Brandschutznachweis

zu B – – 2024 Stadt LA zu Planstand 9.07.2024

Bauvorhaben: Neubau Bildungszentrum Landshut
Handwerkskammer Niederbayern – Oberpfalz

Frei­lä­chen­ge­stal­tungs­plan
Geländeplan mit Lös­ch­wasser­ver­sor­gung und Flä­chen für die FW B-2024 - Stadt LA Neubau BZL Am Lurzenhof 10b, 84036 Landshut Brandschutzbüro Zellner

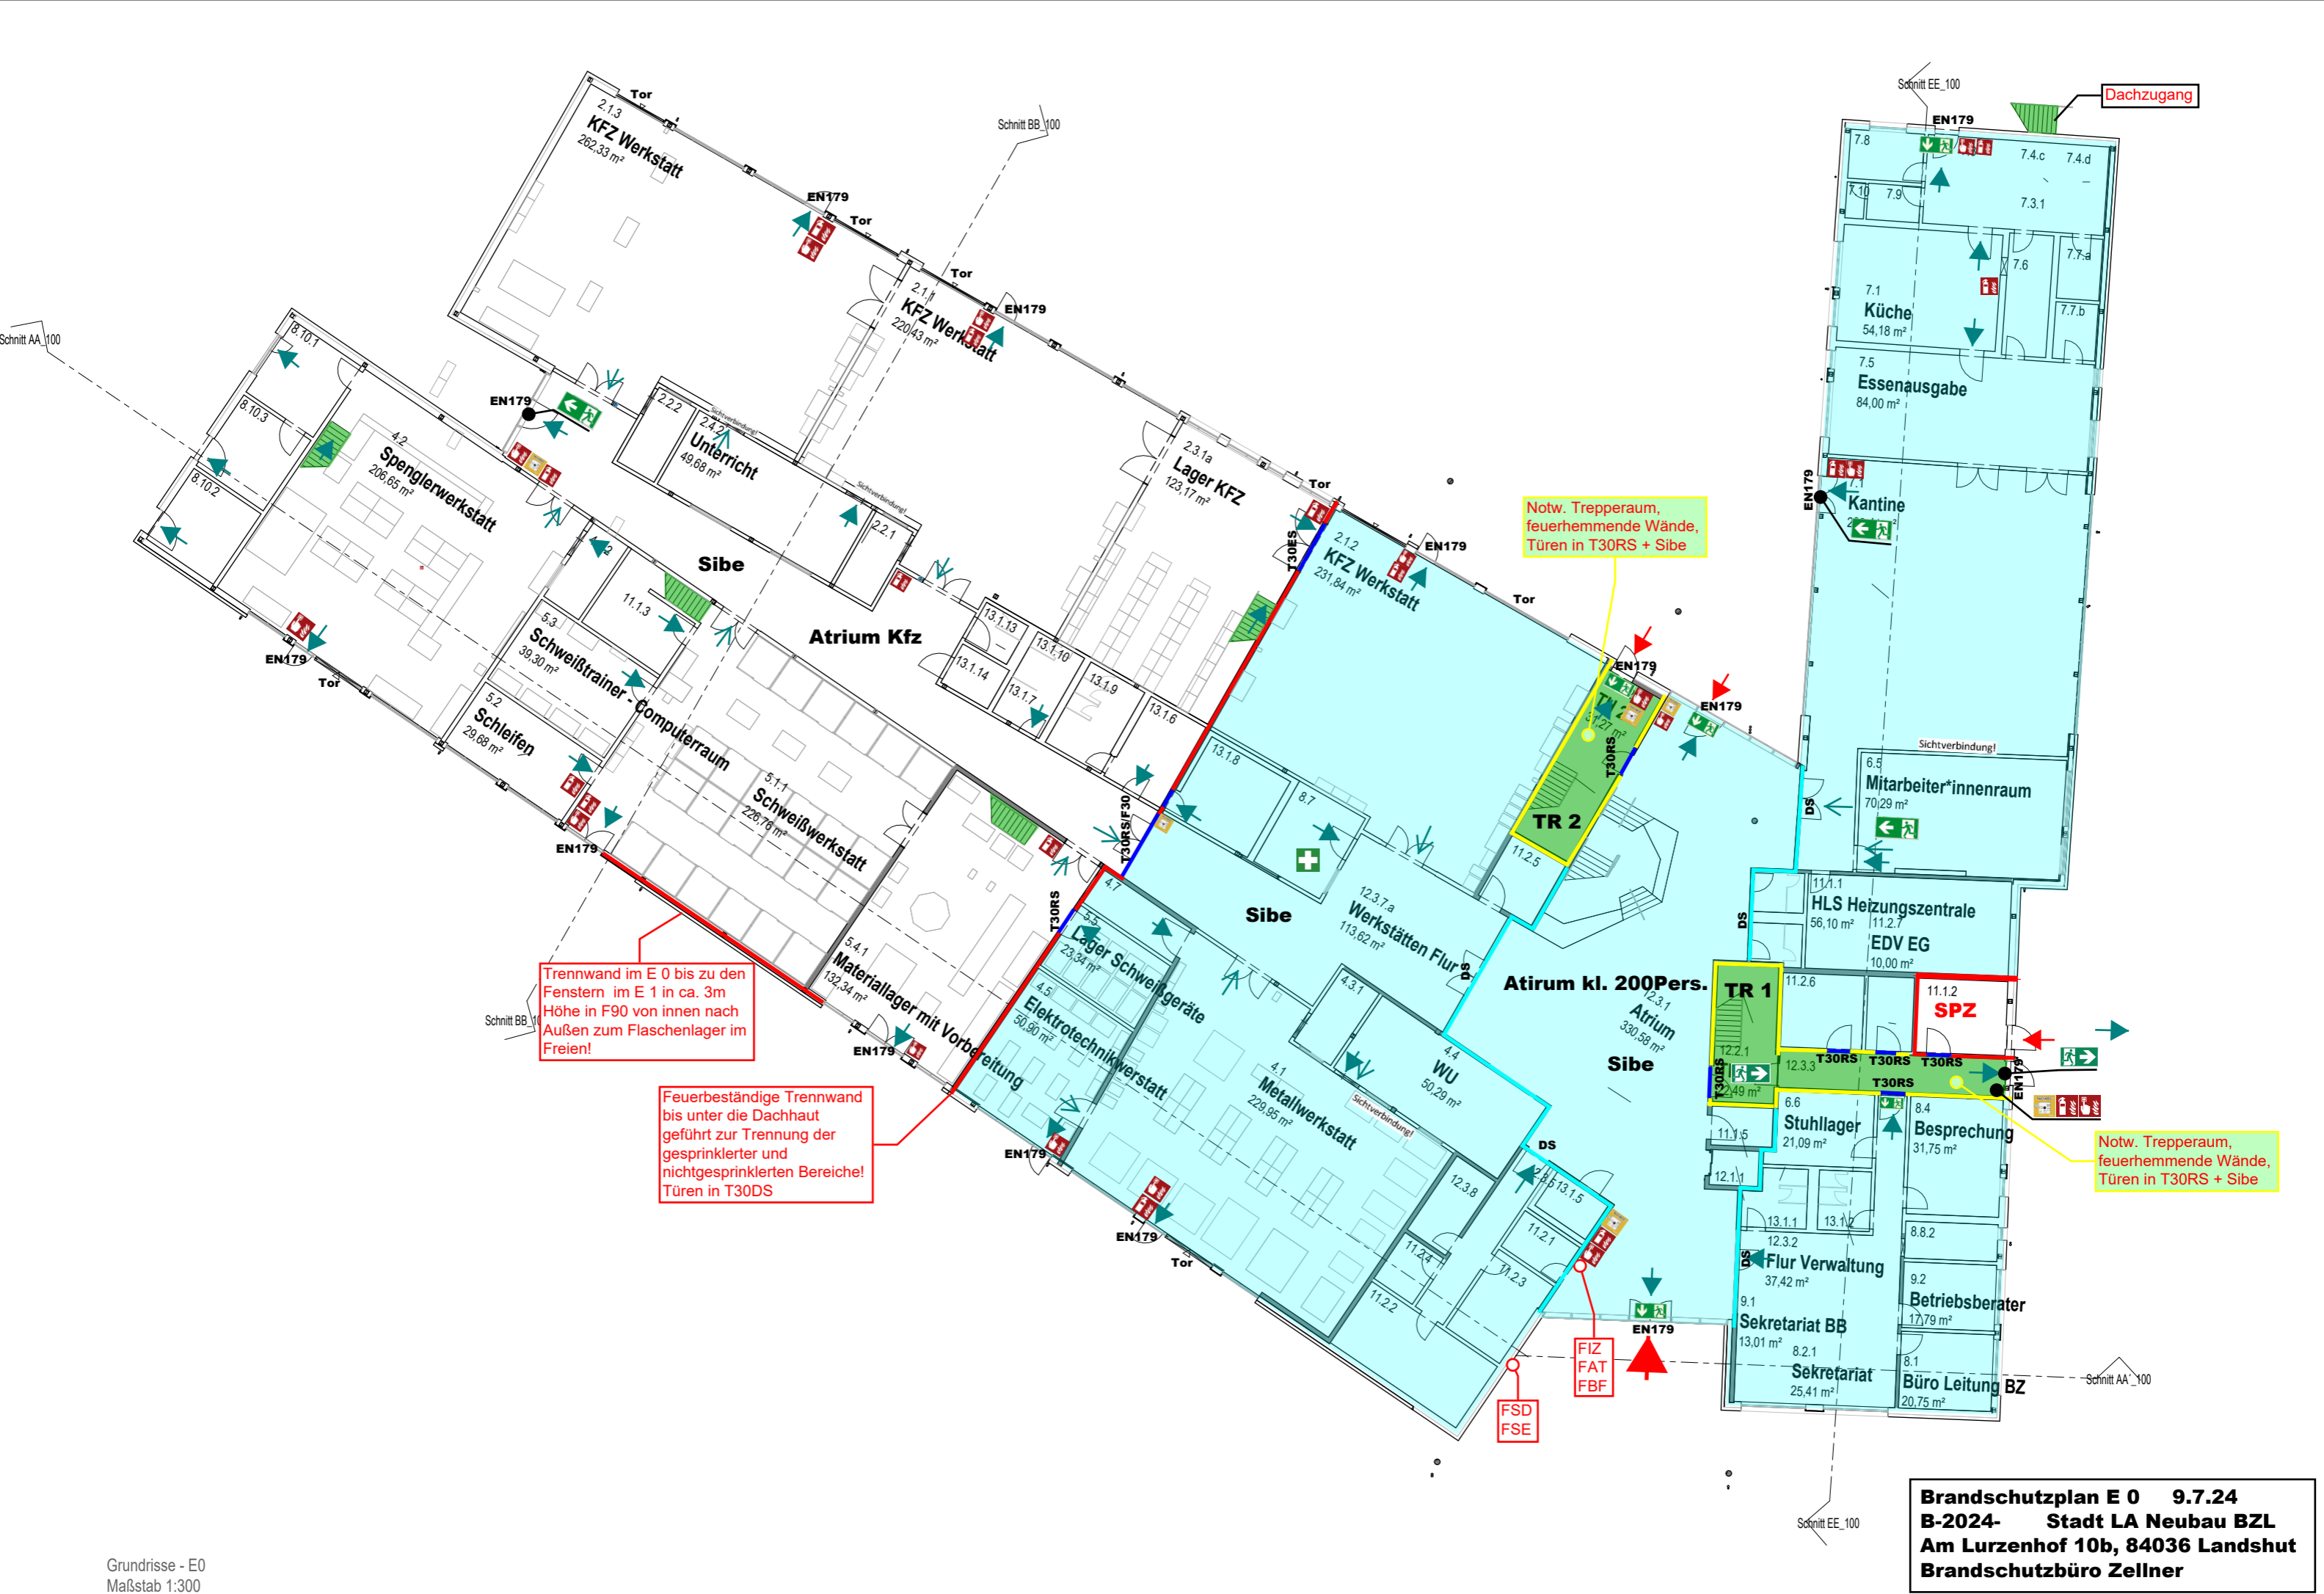
Um dies zu gewährleisten, sind z. B. entlang der Feuerwehrezufahrt auf der Westseite Löschwasserentnahmestellen mit einer gesicherten Entnahme von mindestens 800 l/Minute für zwei Stunden vorzusehen bzw. zu ergänzen.

Spätestens bei Maßnahmenbeginn ist ein maßstäblicher Lageplan mit Eintragung der vorhandenen bzw. neu vorgesehenen Löschwasserentnahmestellen vorzusehen.

Brandschutzplan E 3 9.7.24
B-2024- Stadt LA Neubau BZL
Am Lurzenhof 10b, 84036 Landshut
Brandschutzbüro Zellner

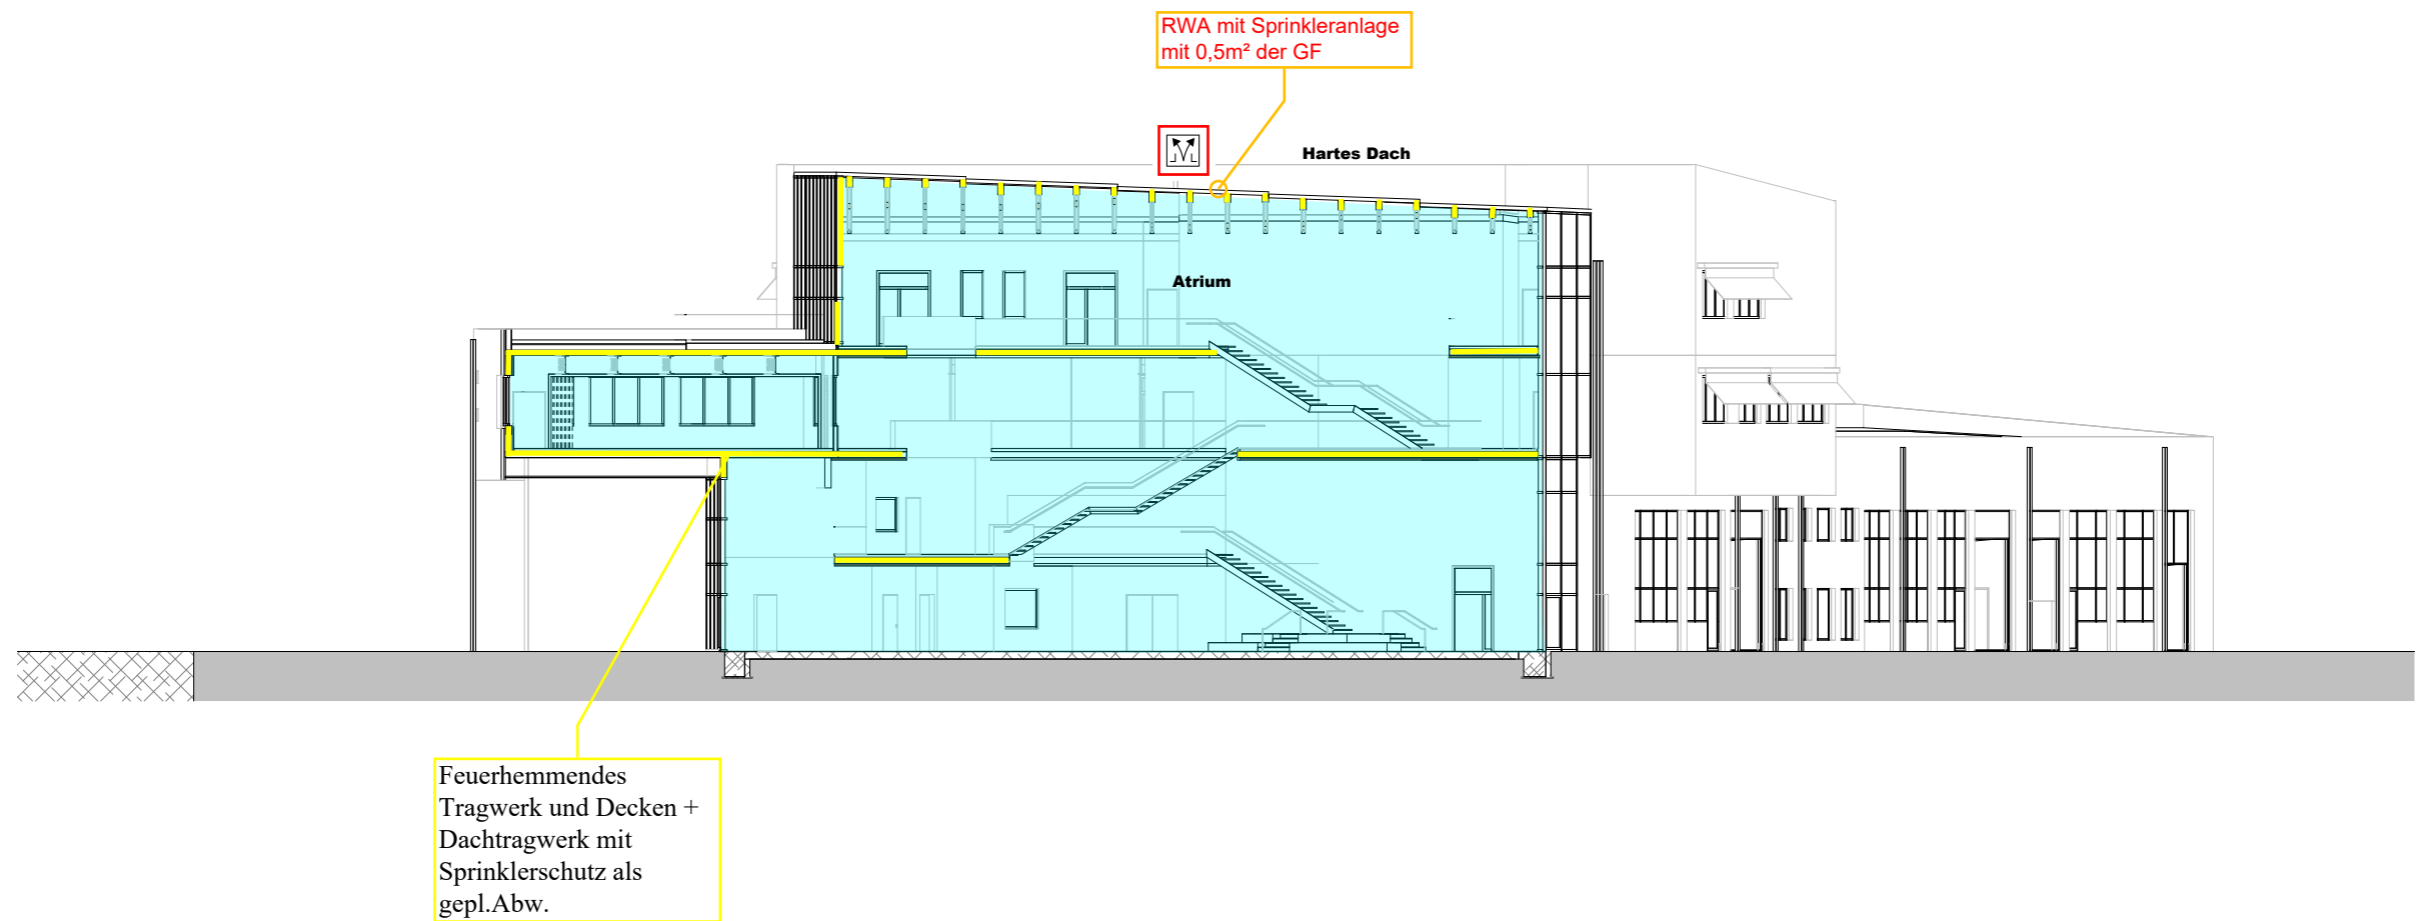
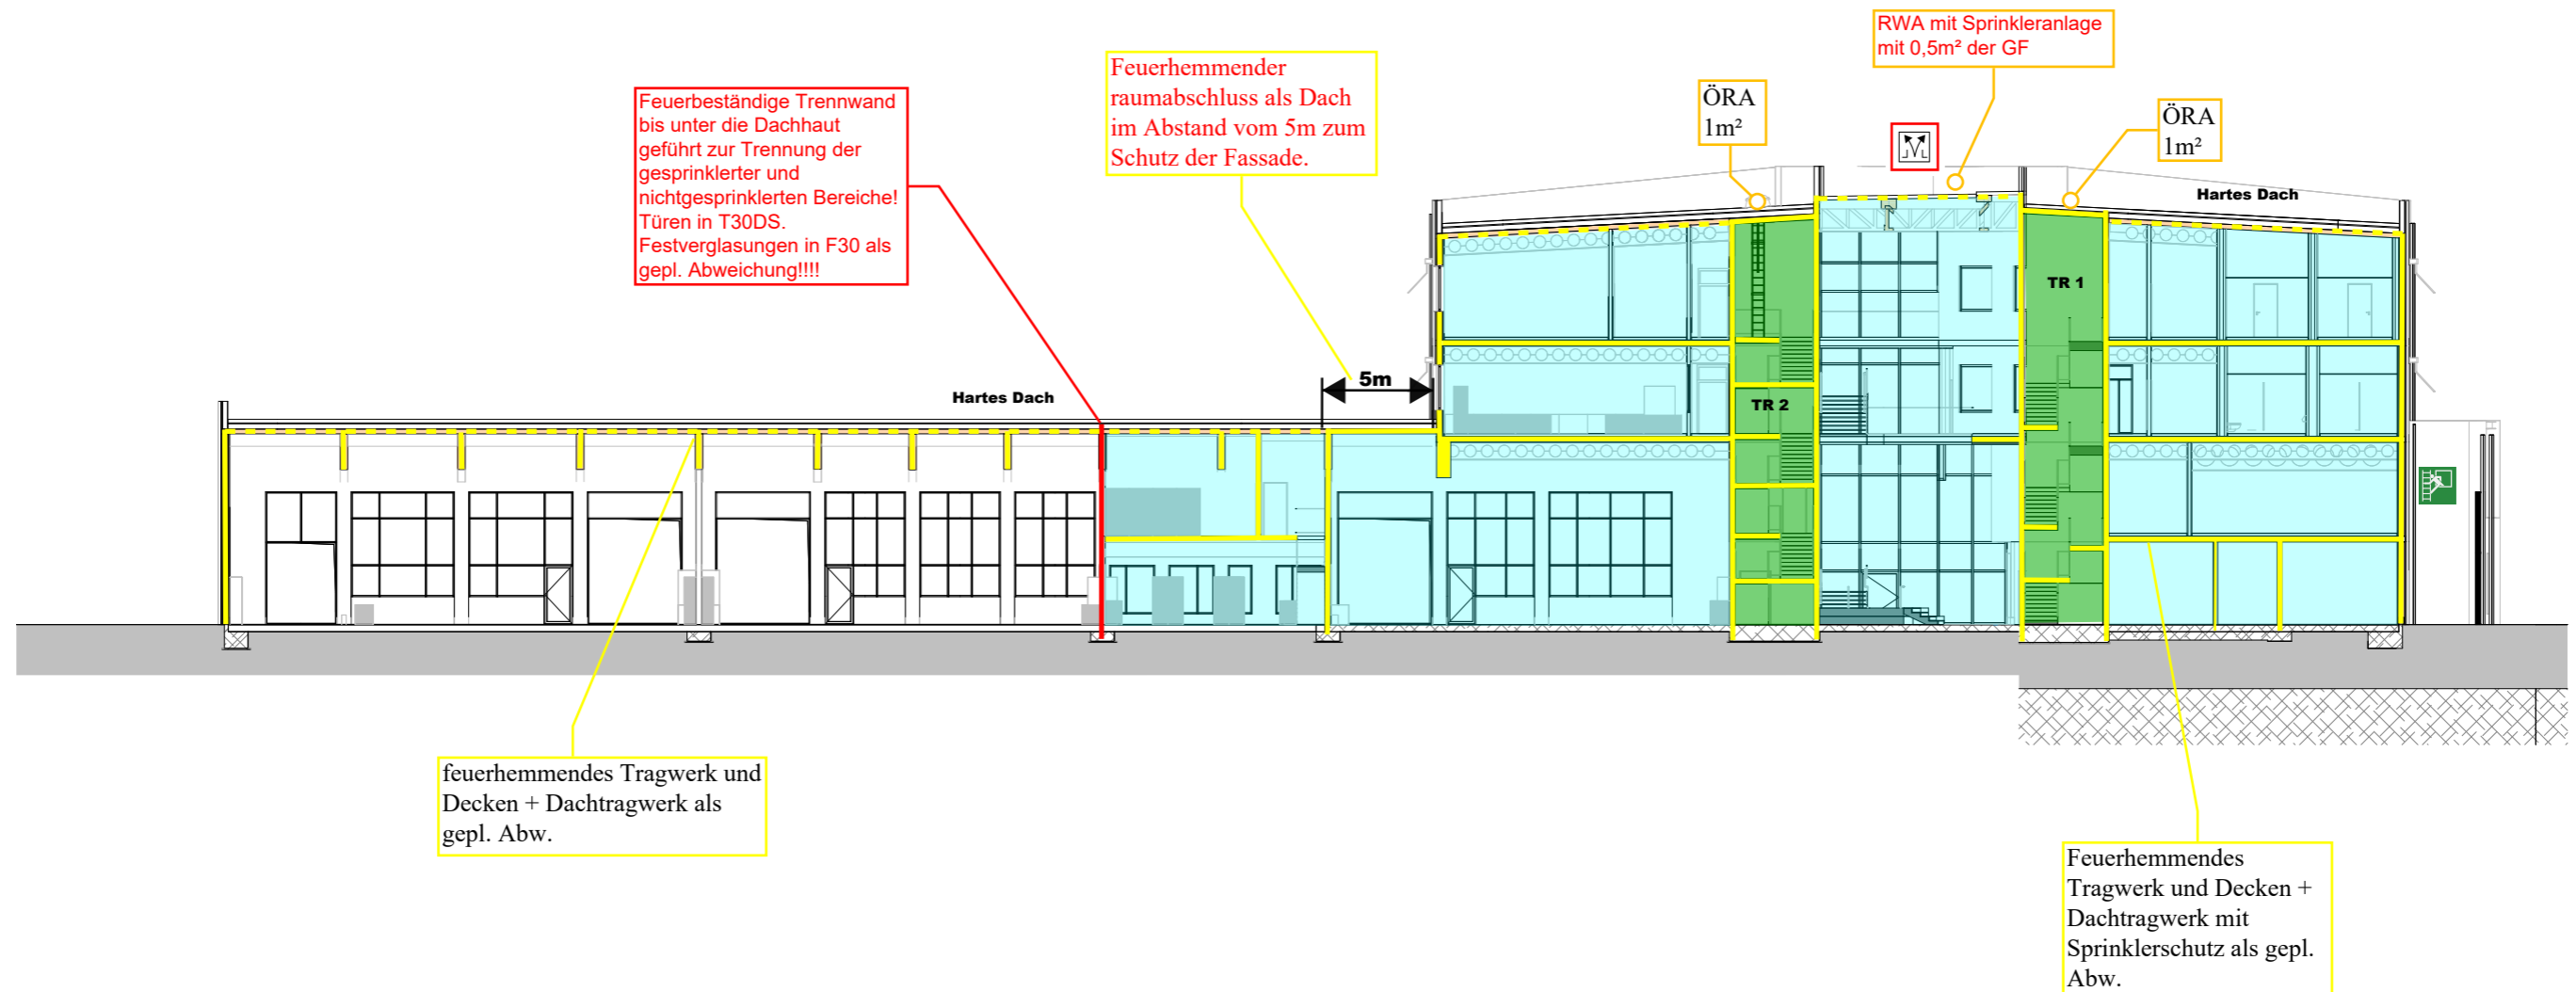
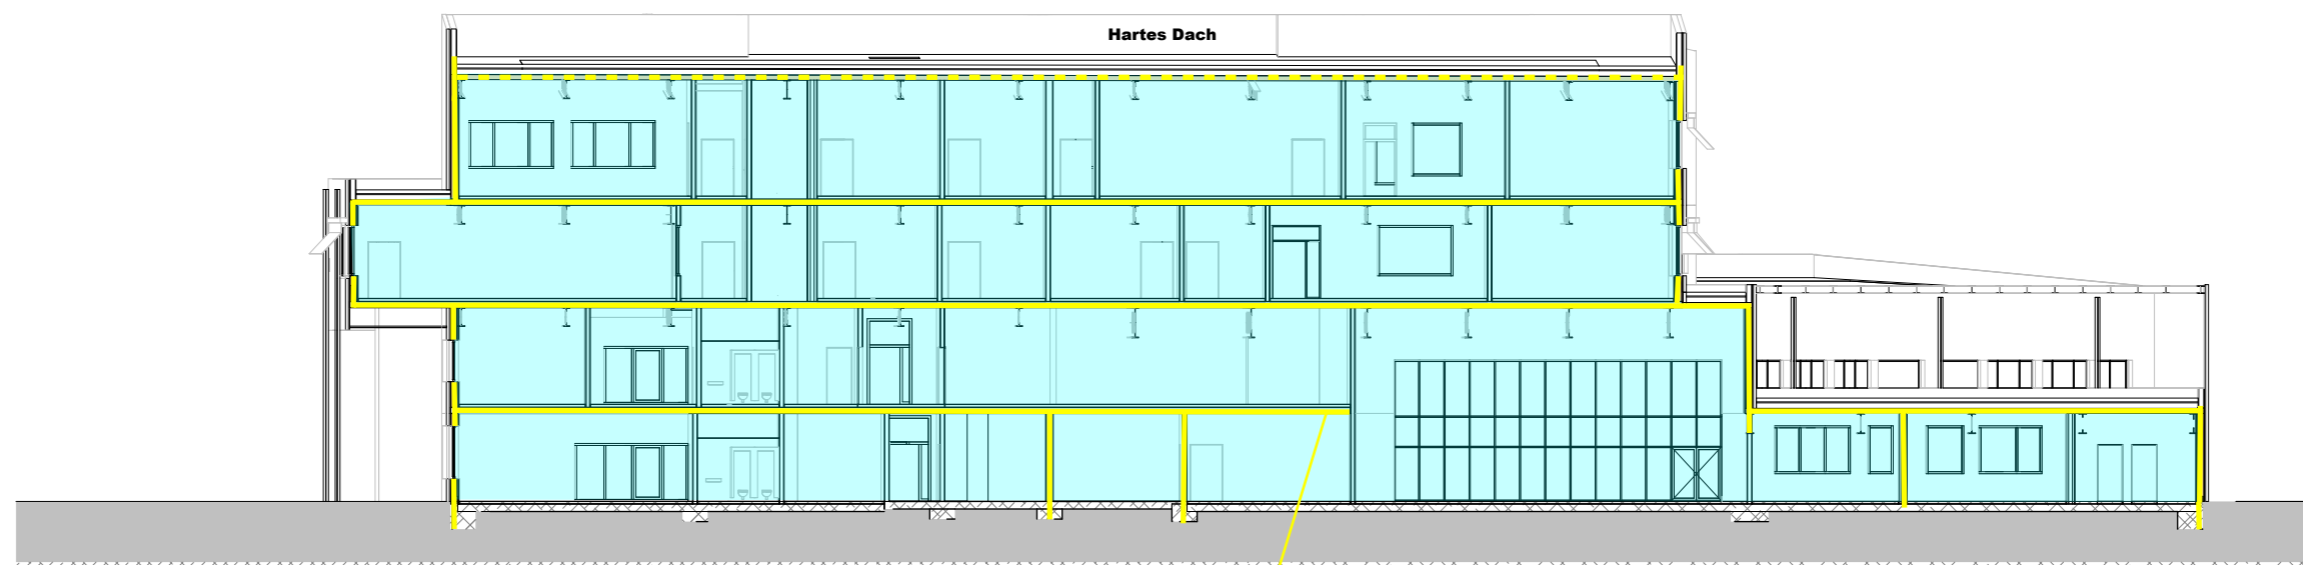
Feuerhemmendes
Tragwerk und Decken +
Dachtragwerk mit
Sprinklerschutz als gepl.
Abw.
